Athugasemdir vegna nýs deiliskipulags Vatnsendahvarfs

Athugasemdir og ábendingar vegna deiliskipulags á Vatnsendahæð.

VATNSENDAHVARF - DEILISKIPULAG TILLAGA

Efni: Athugasemdir íbúa Klettakórs vegna tillögu að nýju deiliskipulagi fyrir Vatnsendahæð – Vatnsendahvarf.

Tillaga að breytingu á lögum Kambavegar.

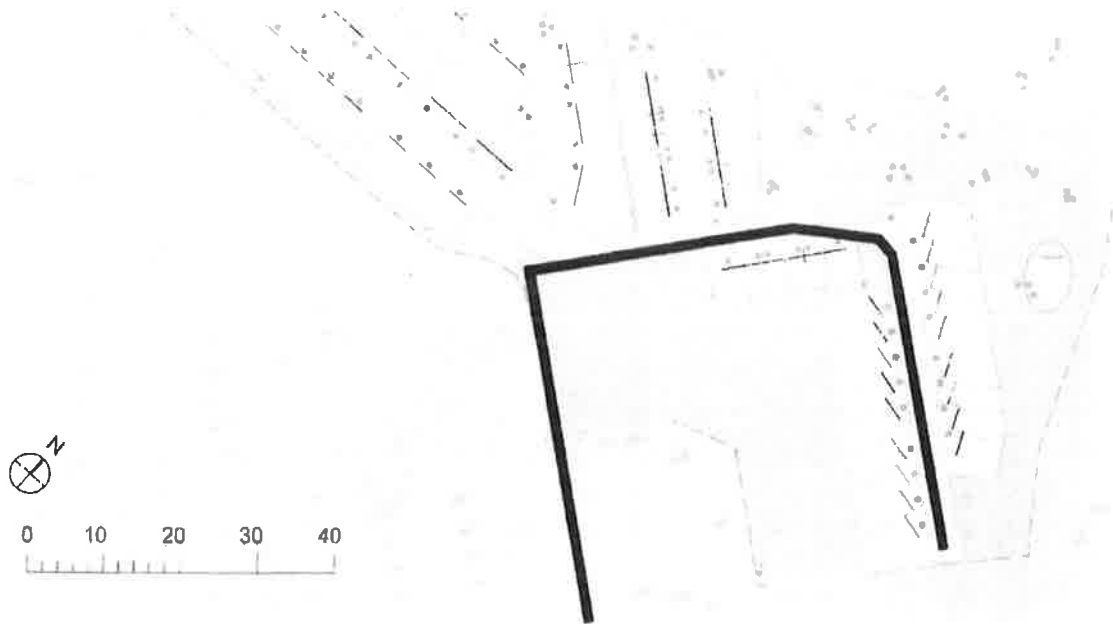
- 10 Umbjóðendur mínir fara þess á leit að vegurinn verði sveigður annars staðar inn í hverfið og færður fjær húsunum til að tryggja öryggi og umhverfi íbúa. Til að mynda mætti tengja Kambaveg við hið nýja hverfi með þeim hætti sem sýnt er á meðfylgjandi skýringarmynd, sbr. fskj. 1.

Íbúð 203 1B

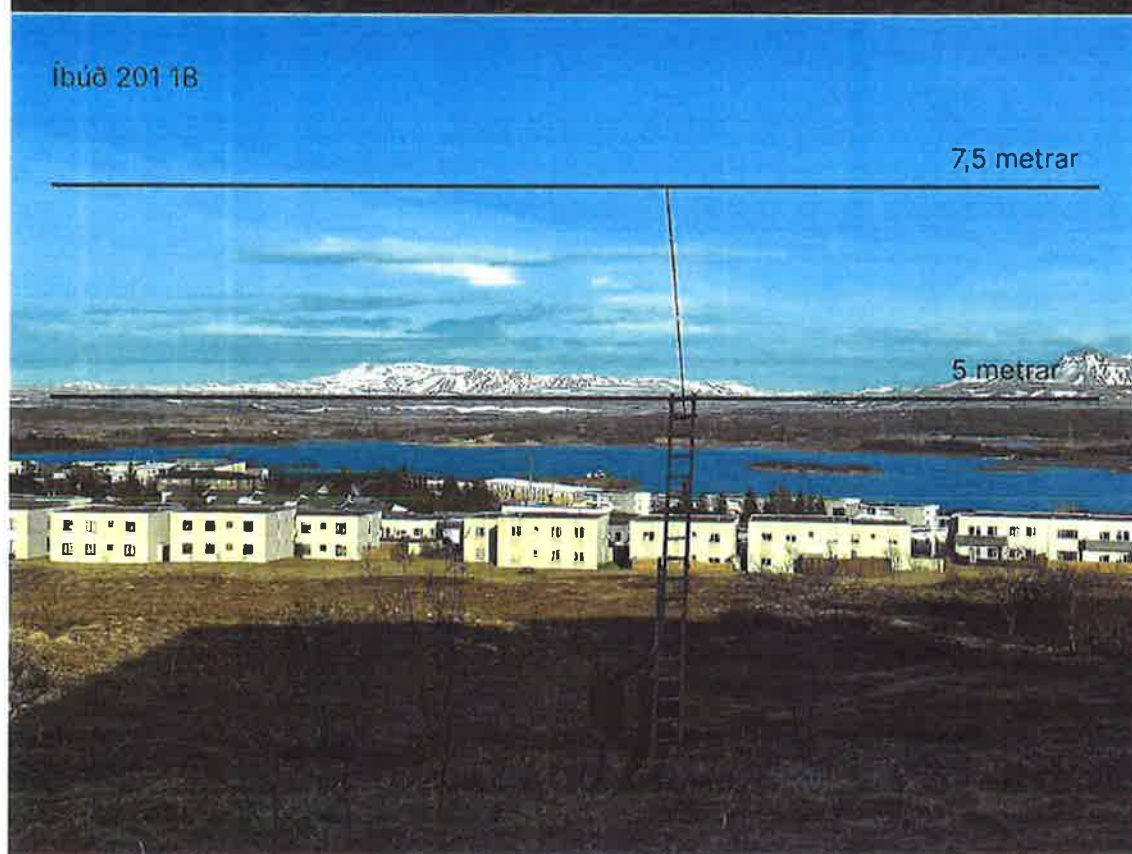
- 14 Með þessu verður gríðarleg skerðing á verðgildi fasteigna umbjóðenda minna og þeim lífsgæðum sem falist hafa í því að njóta þessa útsýnis frá þeirra heimilum. Hin nýju raðhús sem sýnd eru á deiliskipulagstillögunni eru teiknuð eins nálægt húsunum við Klettakór og mögulegt er. Afleiðingin er sú að við íbúðum Klettakórs blasir þá einungis múrveggur hinna nýju húsa og allt útsýni hverfur. Umbjóðendur mínir hafa sjálfir framkvæmt mælingar miðað við þær fjarlægðir og hæð húsa sem kveðið er á um í deiliskipulagstillögunni, sbr. fskj. 4. Þar sést greinilega hvernig útsýnisskerðing verður á sumum stöðum algjör. Jafnframt má gera ráð fyrir að skerðing á birtuskilyrðum verði töluverð bæði fyrir umbjóðendur mína og íbúa hinna nýju fasteigna enda liggja hin nýju hús einungis um 16 m frá fasteignum umbjóðenda minna.

Hæð á húsum fyrir aftarn Klettakór 7,5m í ca 16m fjarlægð á milli. (bls. 42 í deiliskipulagi)

Íbúð 104 1C

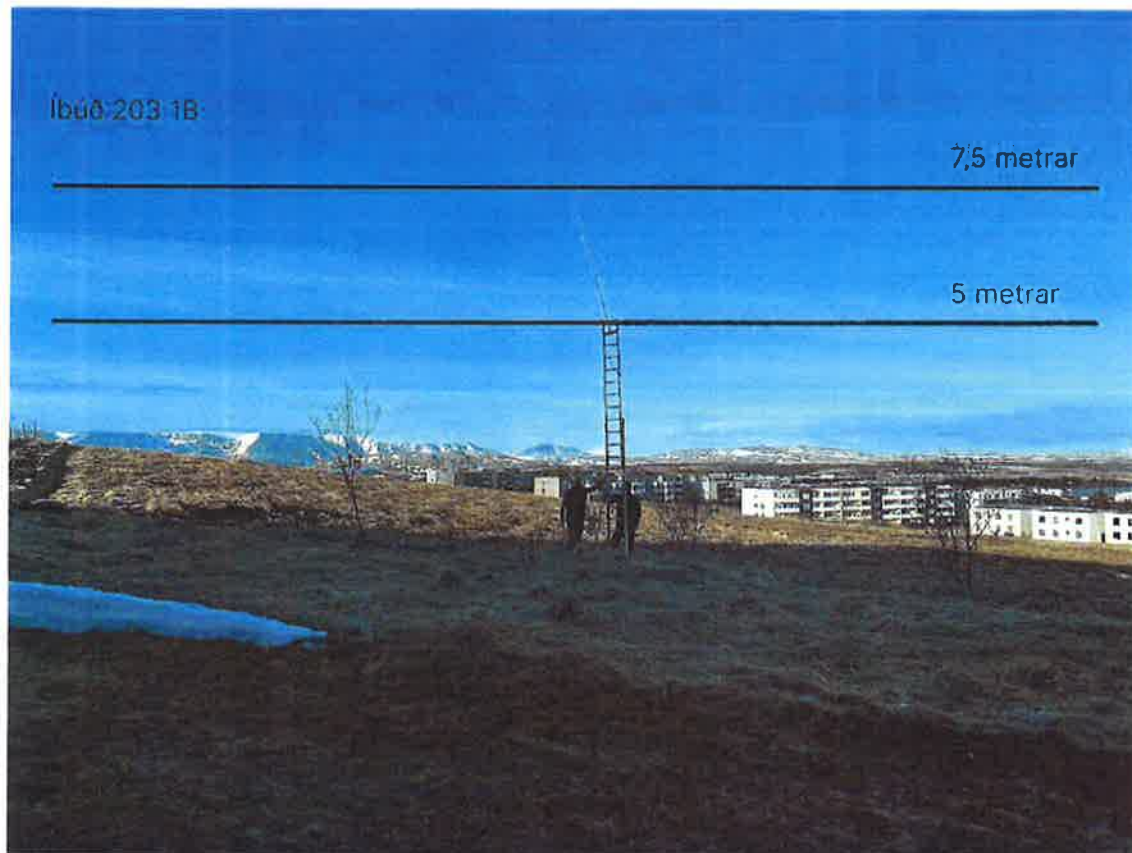
- 18 Umbjóðendur mínir telja að til að milda áhrif útsýnisskerðingarinnar sé nauðsynlegt að fjarlægja þá húsaröð sem stendur næst Klettakór og hugsanlega lækka húsaröðir sem standa fjær.
